改善箇所説明図

また、点検整備記録簿の該当欄に「日付、走行距離、ワークショップスタンプと担当者名、リコール：外-1849 触媒の仕様違いの改修」と記入する。

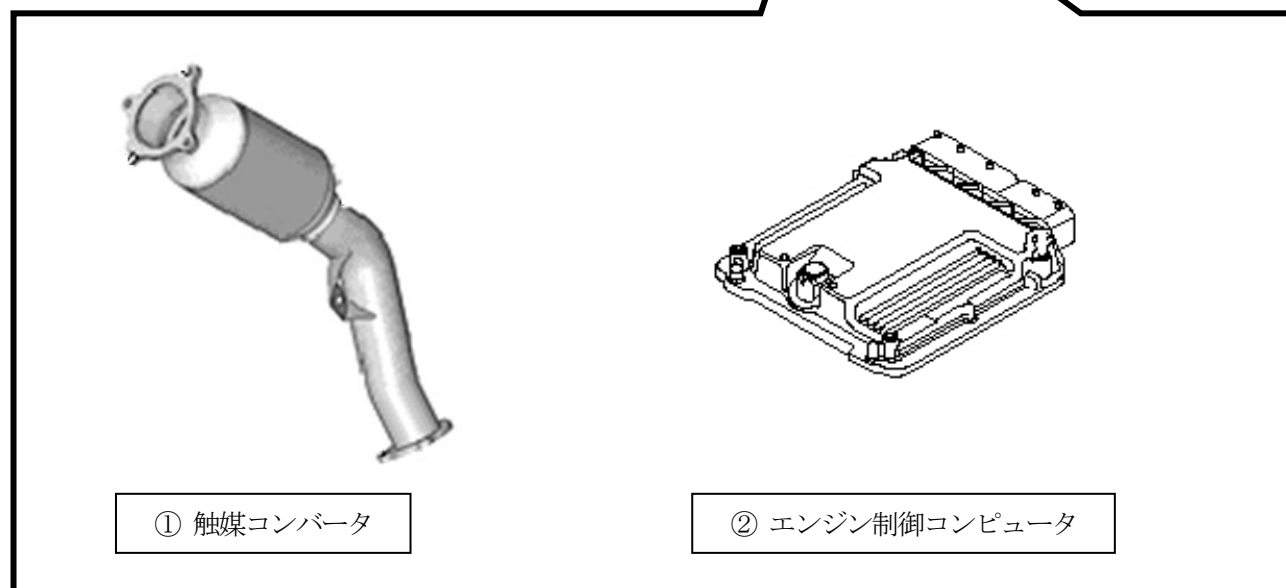
基準不適合発生箇所

- ① 認証を取得した仕様と異なる触媒コンバータが取り付けられている。
- ② A5 カブリオレ（幌型車両）においては、異なる触媒コンバータ用のエンジン制御コンピュータプログラムになっている。

改善措置の内容

- ① 全車両、触媒コンバータを正規品と交換する。
- ② A5 カブリオレの全車両、エンジン制御コンピュータのプログラムを正規のプログラムに更新する。

識別：車両識別プレートの下側に、青色で直径5mm程度のマークを塗布する。
